Essieu ECO Plus 3 pour l'installation de systèmes de régulation de la pression des pneus

Moyeu B

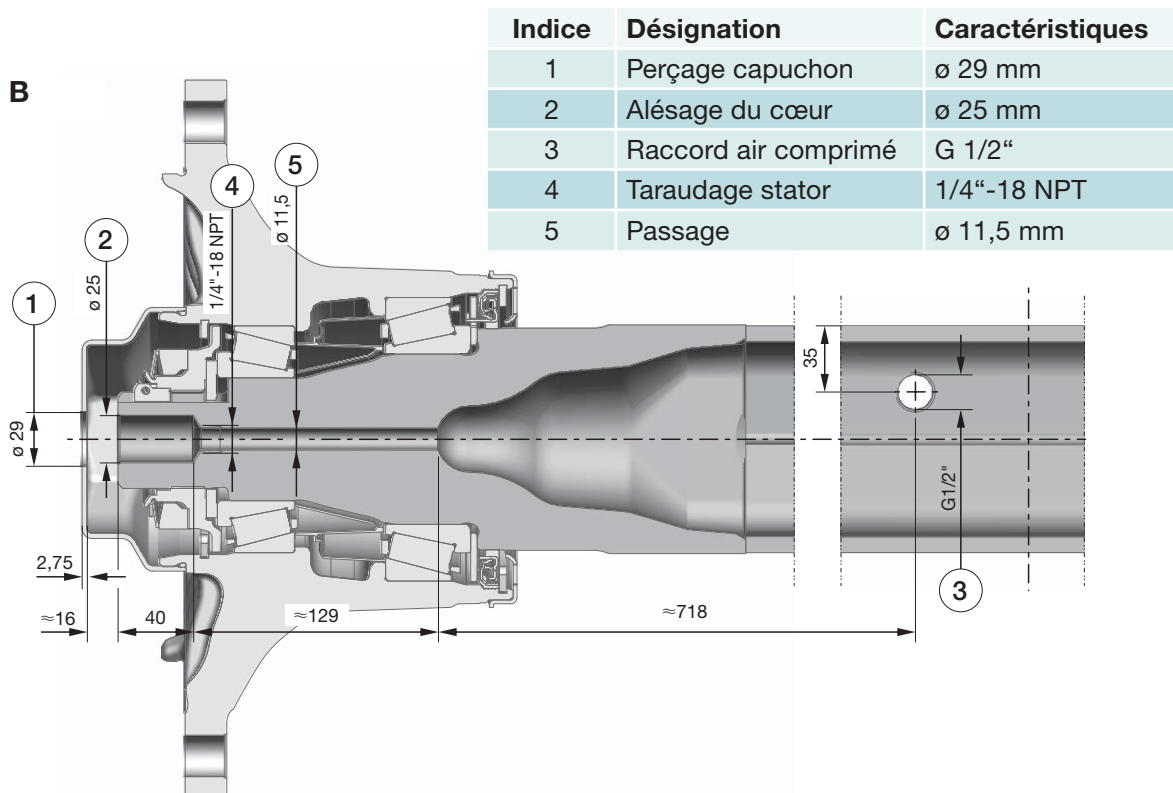
Dès maintenant, BPW complète sa gamme de produits par un essieu 9 t ECO Plus 3 configuré pour l'installation d'un système de régulation de la pression des pneus. L'essieu est disponible aussi bien pour les roues avec déport 0 qu'avec déport 120. Pour l'installation d'un système de régulation de la pression des pneus, les corps d'essieux et le capuchon du moyeu sont munis respectivement d'un alésage traversant de part en part et d'un filetage.

Pour protéger le roulement de l'humidité, l'essieu est livré avec un capuchon standard, le capuchon avec l'ouverture prévue pour l'installation étant fourni à la livraison. La compatibilité de connexion entre l'essieu et le système de régulation de la pression des pneus doit être clarifiée directement avec le fournisseur du système. Les dimensions exactes des ouvertures de passage et des connexions ont été convenues avec Eurocolven (Vigia) et PSI et sont indiquées sur le schéma.
